改善箇所説明図

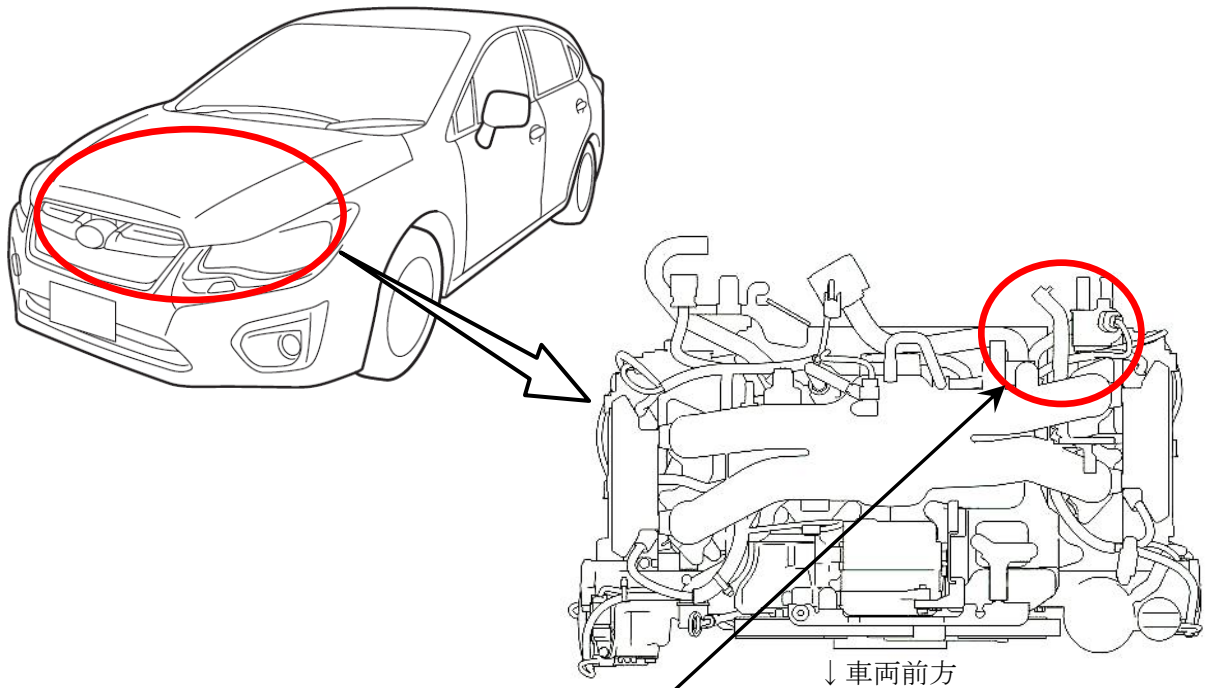
基準不適合発生箇所

エンジンハーネスの配線が不適切な状態で組み付けられたため、使用過程でハーネスの一部が吸気マニホールドの取付ボルトに押し付けられるものがある。そのため、ハーネスが損傷し、そのまま使用を続けると、アイドリング不良、警告灯点灯などが発生し、最悪の場合エンジンが停止して再始動できなくなるおそれがある。

改善の内容

全車両、当該エンジンハーネスを点検し、配線が不適切であった場合は、適切な配線に修正する。また、当該エンジンハーネスのハーネステープ表面に擦れがある場合には、テープを巻き直し、芯線に損傷がある場合には、エンジンハーネスを新品に交換する。

エンジンハーネス集中カプラー上部に白色ペイントを塗布する。
